N/Réf. : **BXL21109_722_PUN**
Gest. : **MB**
V/Réf. : **2043-0623/07/2023-214PR**
Corr DPC: **Anne THIEBAULT**
NOVA : **04/PFU/1899366**
Corr DU: **Diane GUSTIN**
Julie NANNETTI

BRUXELLES. Rue de Rollebeek 7-9 - Estrille du Vieux Bruxelles
(= certaines parties classées comme ensemble)
PERMIS UNIQUE : Modifier l'affectation des deux étages du n°9 de logement en locaux accessoires au commerce existant, installer une structure métallique avec couverture en toile/bâche rétractable (régularisation - PV d'infraction INF/1839130) et construire une passerelle et une échelle de secours dans la cour pour le logement.
Demande de BUP – DPC / BUP – DU du: 04/03/2024

Avis conforme de la CRMS

Schéma en coupe des percements de baies et du changement d'affectation demandés

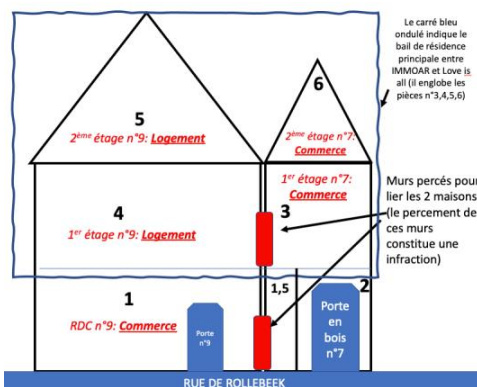
La CRMS rend un avis défavorable sur l'ensemble de la demande pour les raisons suivantes :

La structure métallique avec bâche rétractable et les dispositifs techniques et commerciaux (déjà existants) ainsi que la passerelle et l'échelle de secours projetées, sont des dispositifs trop envahissants qui ont un impact visuel important, même en position ouverte, entravant la visibilité de la cour et des façades (déjà fortement impactées par la présence de l'escalier extérieur en bois), et qui ne s'intègrent pas harmonieusement aux lieux, dénaturant ainsi l'ensemble pittoresque constitué de la cour et des bâtiments qui la bordent (dont le caractère tient dans les dimensions réduites et l'unité typologique et esthétique). Concernant le changement d'affectation de logement en locaux accessoires au commerce au n°9, le percement du mur de séparation entre les immeubles ne permet plus les deux utilisations distinctes commerce-logement (seuls les combles du n°7 ont encore la fonction de logement). Il est difficile d'approuver le changement d'affectation demandé sans autoriser implicitement l'ouverture des baies entre les deux immeubles. Or, même si l'étroitesse des deux immeubles pourrait justifier cette ouverture, celle-ci désorganise davantage les circulations, déjà mises à mal par les travaux autorisés en 1993. Pour que l'ouverture des baies puisse être acceptable, il y aurait lieu préalablement de rétablir les circulations originelles (réouverture de l'escalier intérieur du n°7/9 et suppression de l'escalier extérieur). La suppression de l'escalier désencombrait par ailleurs la cour intérieure.
